原子力規制における検査制度の見直しに伴う保安規定（変更）認可申請について

1. 変更の概要

令和 2 年 9 月 1 8 日付け東許第 20009 号をもって、核燃料物質の加工の事業に係る保安規定の変更について、申請する。今回の変更は、令和 2 年 4 月 1 日の法令改正に基づく新たな検査制度に対応するため、規定の削除、追加及び変更を行うものである。保安規定の章構成を図 1 に示す。また、保安規定の変更の概要を表 1 に示し、章立て構成の新旧比較について表 2 に示す。

図1 保安規定の章構成

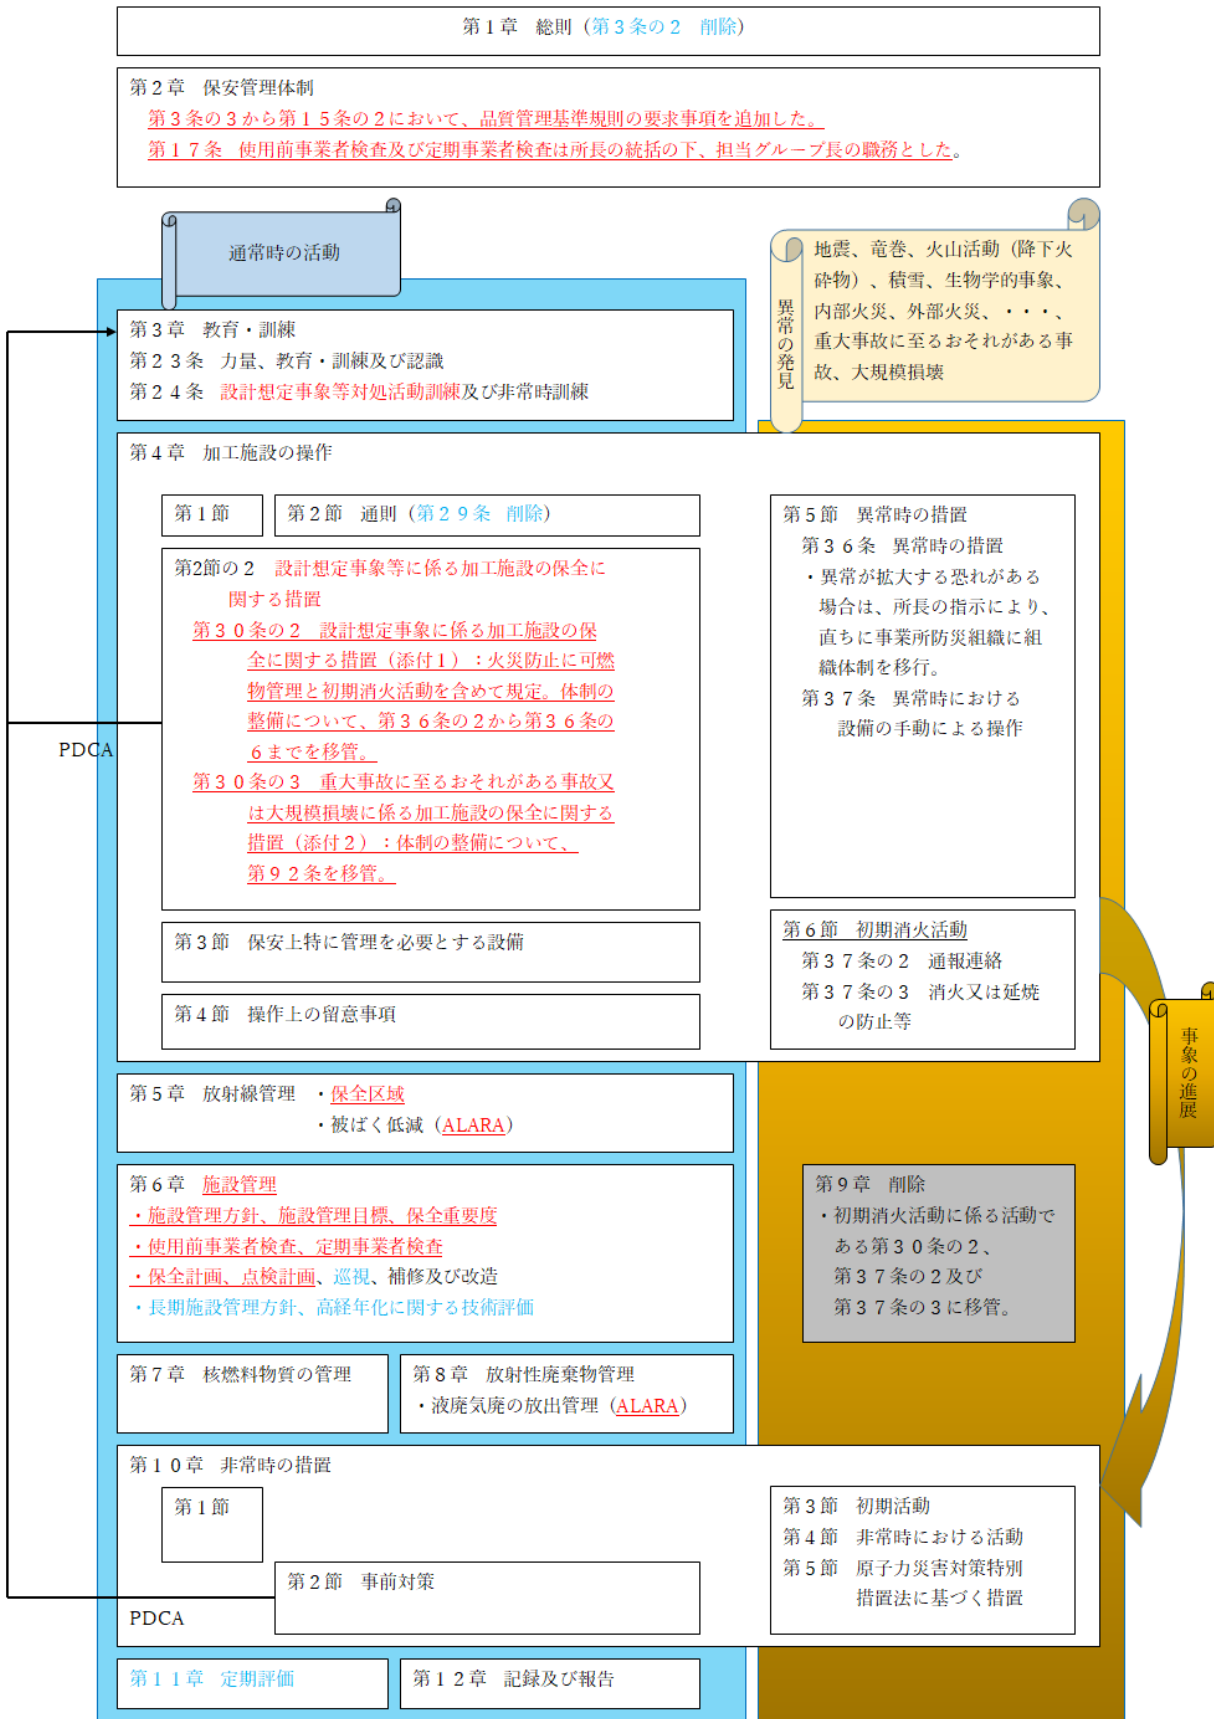
検査制度の見直しに伴い、保安規定の条項の主な改廃、見直しを以下のとおり行った。

- ・ 安全文化の育成及び維持は保安活動の中で展開するものであることから関連条文において定めるとともに、第3条の2を削除。
- ・ 基本的に従前の章構成を継承しつつ、品質マネジメントシステムへの要求事項への対応のため、第2章（第3条の3から第15条の3）の関連する条文を追加又は変更した。この際、業務プロセスを再整理し、個別業務として6つの章（第4章「加工施設の操作」、第5章「放射線管理」、第6章「施設管理」、第7章「核燃料物質の管理」、第8章「放射性廃棄物管理」、第10章「非常時の措置」）の業務（以下6業務という。）とすることを、第11条において明確化した。なお、第12条から第12条の7の設計関連及び第12条の8から第12条の10の調達関連の追加及び変更については、従前からの下位文書への展開において遜色なく、既存の設計結果及び調達結果に大きな影響を与えるものではない。
- ・ 第2章第5節「評価及び改善」においては、是正処置及び予防処置に加え「不適合その他の事象」も対象とし、幅広い改善措置活動として追加及び変更された事項等に関し、二次文書である評価・改善基準に取り込んで展開し対応する。
- ・ 第13条の3（機器等の検査等）では、保安品質マネジメントシステムとして検査の独立性の確保を明確化し、第6章「施設管理」に定めた担当グループ長による使用前事業者検査等の実施とも整合させるとともに、第17条（職務）に反映した。
- ・ 加工規則の用語に倣い「設計想定事象等」について第24条等にて文章表現の適正化を行った。また、初期消火活動が設計想定事象である火災の防止の一貫であるため、これに取り込んで整理したことで、第76条から第80条を削除した。
- ・ 第45条の2（保全区域）を追加した。保全区域は、加工施設の保全のために特に管理を必要とする場所であって、管理区域以外のものであることから、別図2及び別図3に示す場所とし、標識等による区別、必要に応じ立入制限、鍵の管理、物品の持出制限等の管理措置を周辺監視区域基準に定める。
